関原発第447号  
2020年12月4日

美浜発電所原子炉施設保安規定変更認可申請書

美浜発電所原子炉施設保安規定変更前後比較表

図114 空気吸収線量率等の測定場所

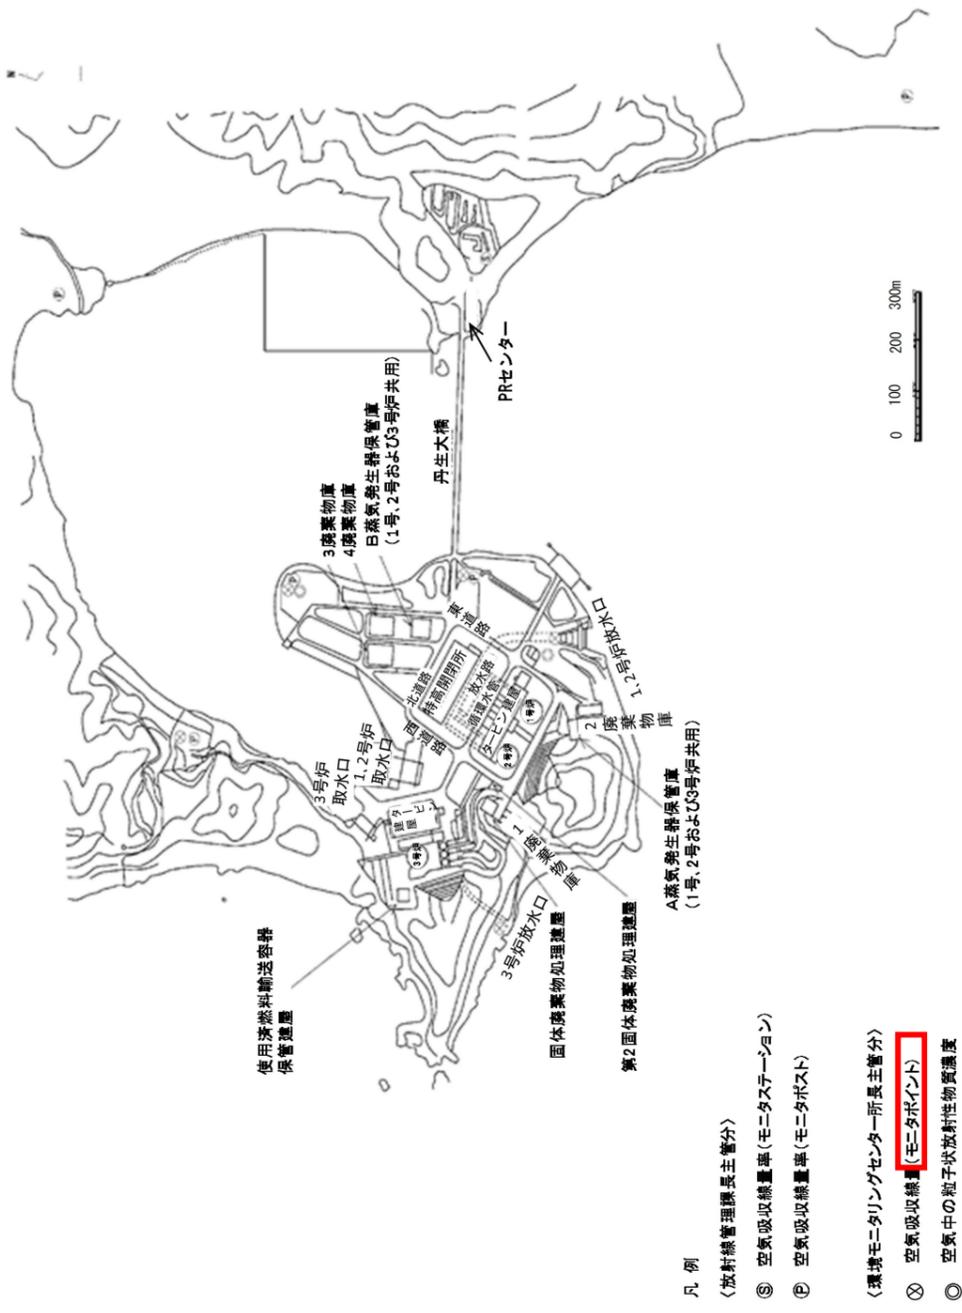
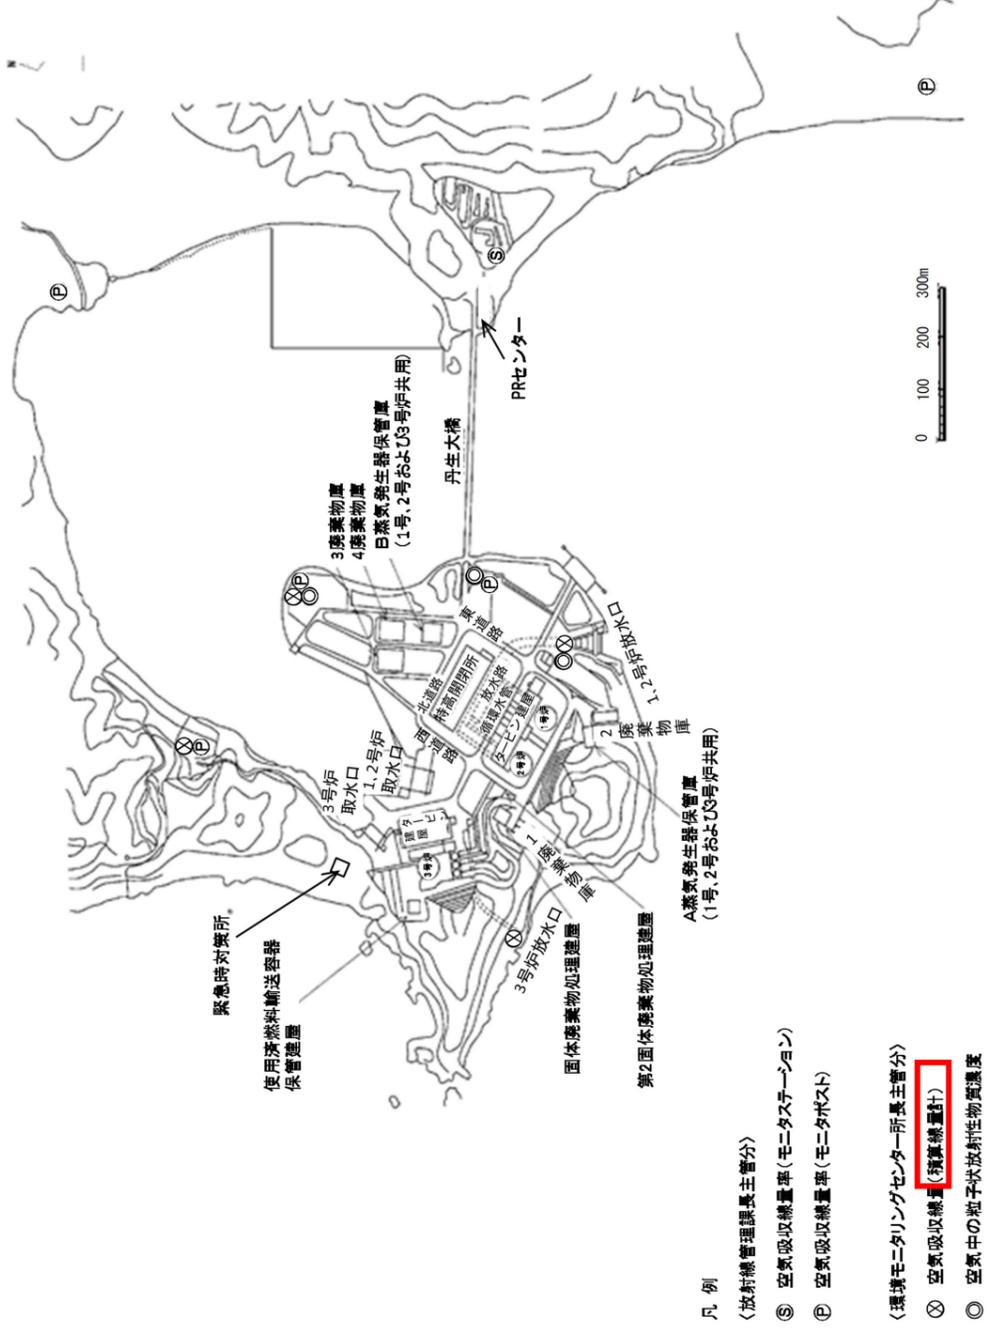
周辺監視区域境界付近の空気吸収線量を測定している熱蛍光線量計の製造中止に伴い、メンテナンス性向上等の観点から積算線量計に設備更新する。

環境放射能計測器（積算線量計測定装置）の設備更新に伴う変更

- ・第114条（外部放射線に係る線量当量率等の測定）図114の凡例のうち、空気吸収線量（積算線量計）
- ・第115条（放射線計測器類の管理）表115のうち、環境放射能用計測器の積算線量計一式
- ・第181条（外部放射線に係る線量当量率等の測定）図181の凡例のうち、空気吸収線量（積算線量計）
- ・第182条（放射線計測器類の管理）表182のうち、環境放射能用計測器の積算線量計一式

図 181 空気吸収線量率等の測定場所

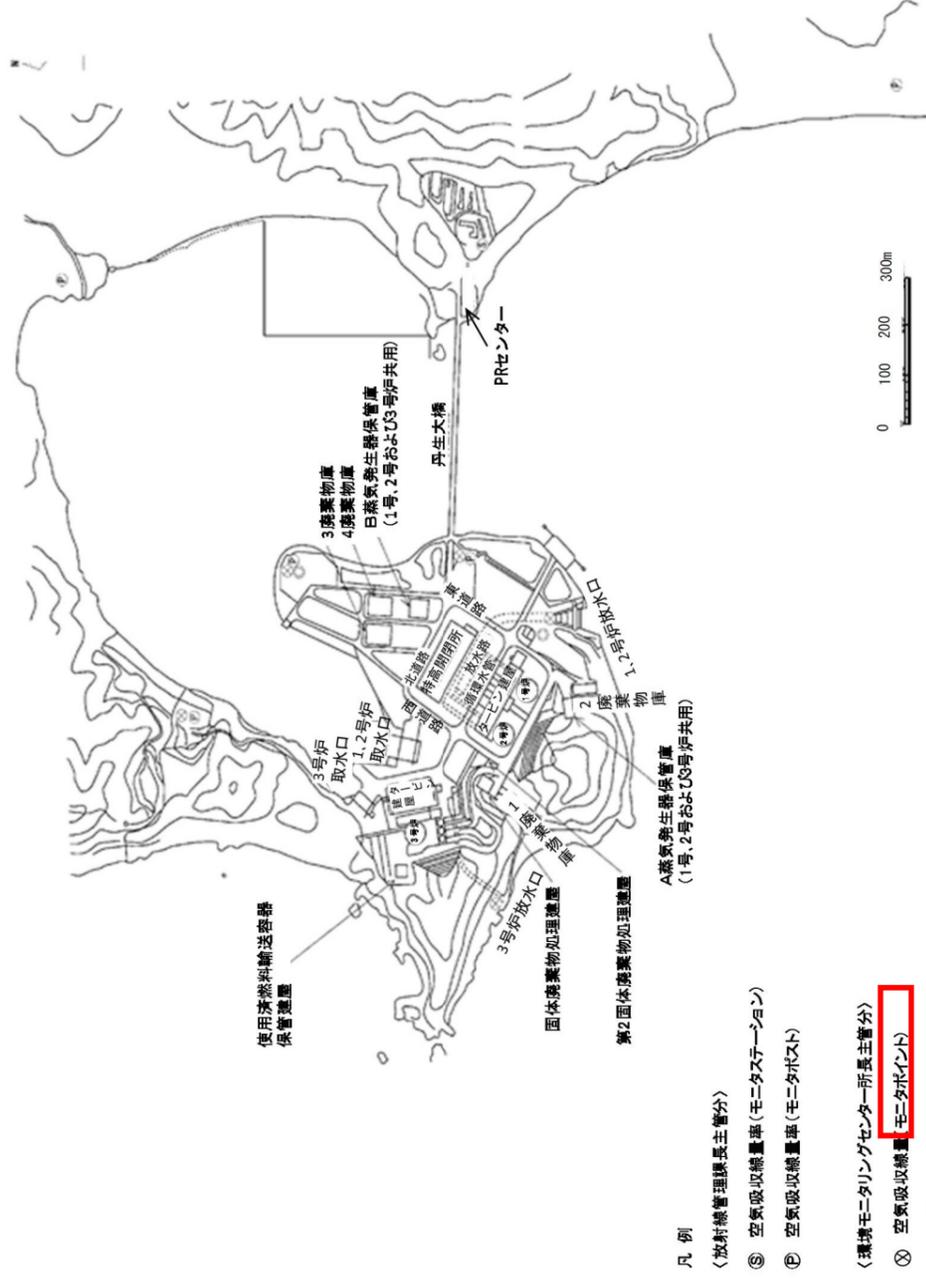
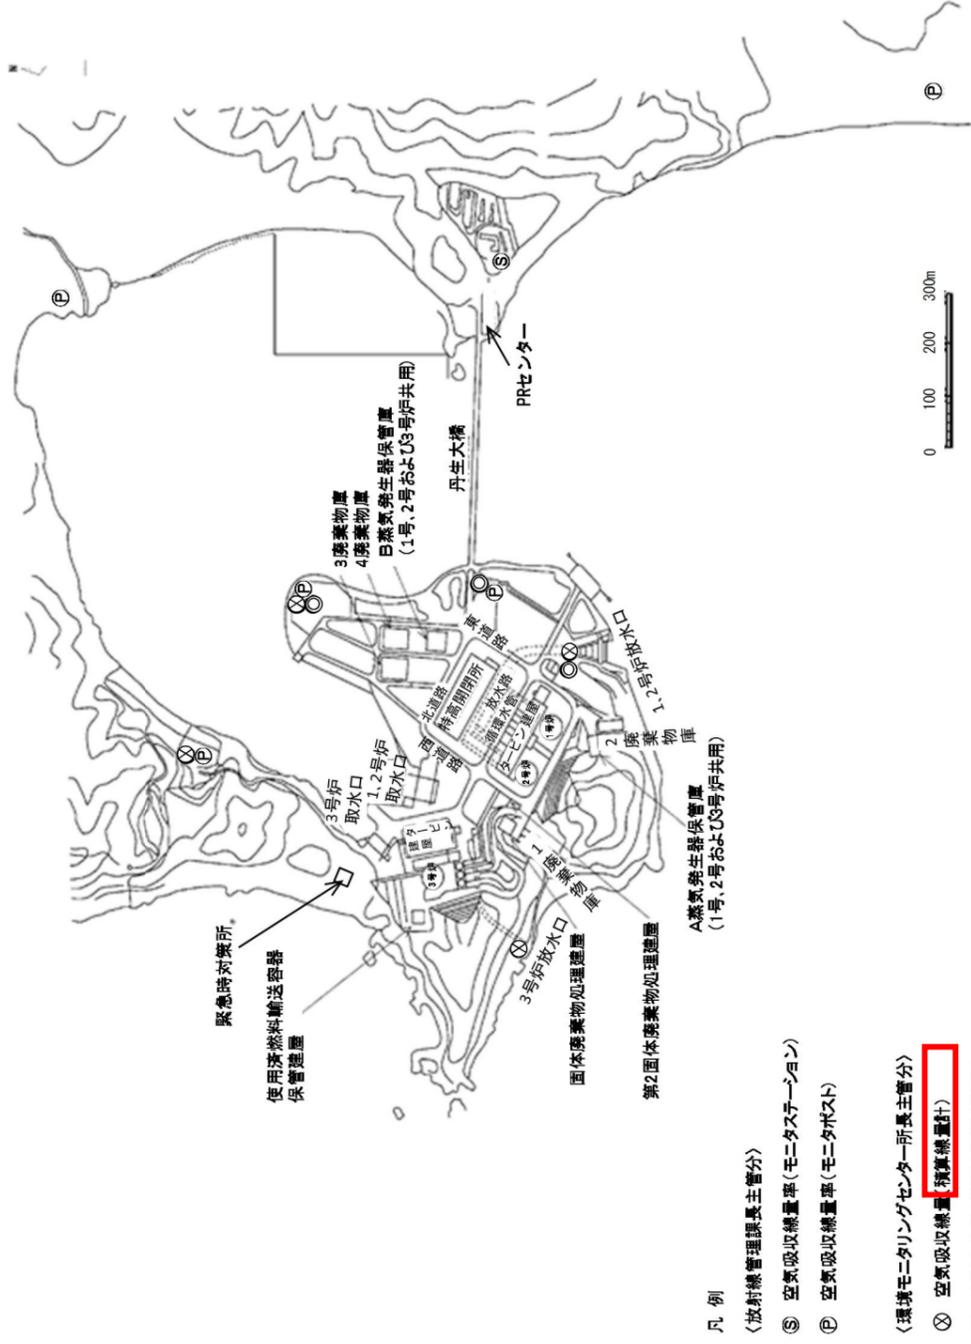
環境放射能計測器（積算線量計測定装置）の設備更新に伴う変更
